# Collaudo del Database Topografico della Provincia di Varese

## Collaudo finale

La presente relazione riguarda il collaudo finale della terza fase di consegna: adeguamento DBT con integrazione numeri civici.

*Alcuni casi di accessi esterni con errata associazione del Comune*

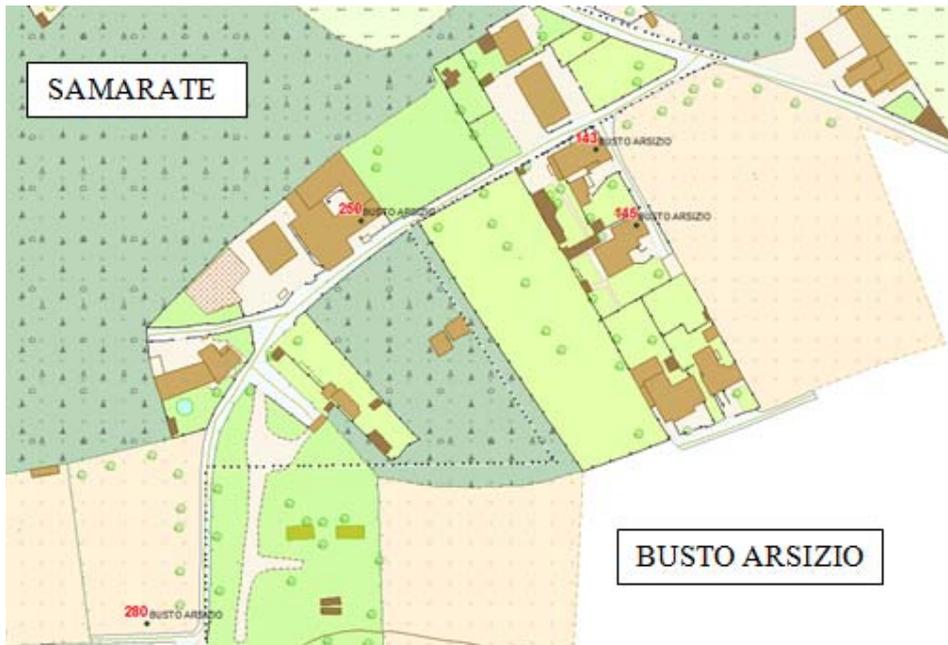
Nel lavoro di rilievo dei numeri civici lungo le vie localizzate in prossimità dei confini comunali sono stati rilevati alcuni accessi a cui è stato attribuito erroneamente un codice via che non corrisponde a nessuna via del relativo territorio comunale: ciò è dovuto alla difficoltà in fase di ricognizione di distinguere nettamente il cambio di ambito amministrativo nelle zone di confine, e l'eventuale cambio di toponimo sulle strade. Questi casi sono classificati dalle procedure di controllo quali "accessi esterni non appartenenti al comune del toponimo cui sono associati": è opportuno riverificare i casi segnalati e procedere alla loro correzione, tenendo conto anche dell'unificazione con quanto prodotto da Geosigma.

*Il caso di edificio minore interessato da un percorso pedonale*

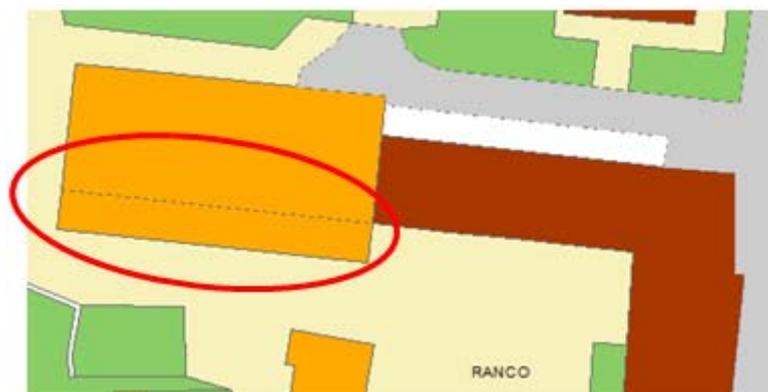
Dal report prodotto a seguito delle elaborazioni di controllo viene segnalato un caso di errore di *disjoint* tra classi diverse del database topografico: tale segnalazione si riferisce alla sovrapposizione tra area di circolazione pedonale e un edificio minore. Tale sovrapposizione è considerata errore, mentre non lo sarebbe se si trattasse di un edificio della classe A020102: tuttavia, dopo aver verificato che la costruzione in questione sia effettivamente un edificio minore a cui non corrisponde il carattere di "edificio" non rimane che considerare il caso come corretto.

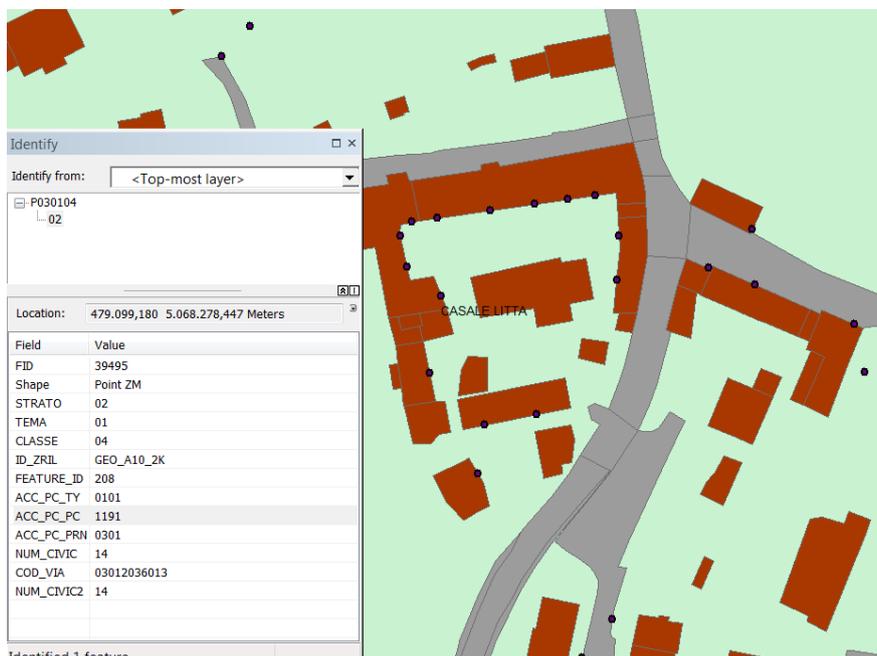
Ciò è stato rilevato in particolare per quanto riguarda i campi “EL\_IDR\_NAT” e “EL\_IDR\_LIV” dello strato L040401, i campi “GZ\_STR\_TY” e “GZ\_STR\_TYF” dello strato P010108 e il campo “ACC\_PC\_PC” dello strato P030104. Più nello specifico, rispetto allo strato relativo alle giunzioni stradali è possibile notare come le istanze previste per i due campi in questione siano tra loro “poco compatibili” al punto che la compilazione del campo “GZ\_STR\_TY” con uno dei valori previsti (diverso da 91, 92, 93, ...) il più delle volte esclude la compilazione del campo “GZ\_STR\_TYF” con valori diversi da 91, 92, 93, 94 e 95.

Questa “mutua esclusione” dei valori dei due campi è riscontrabile a livello nazionale dalle specifiche dell’Intesa Gis, dove le istanze definite per i due campi previsti dalle specifiche regionali risultano assimilate in un unico ampo “GZ\_STR\_TY”
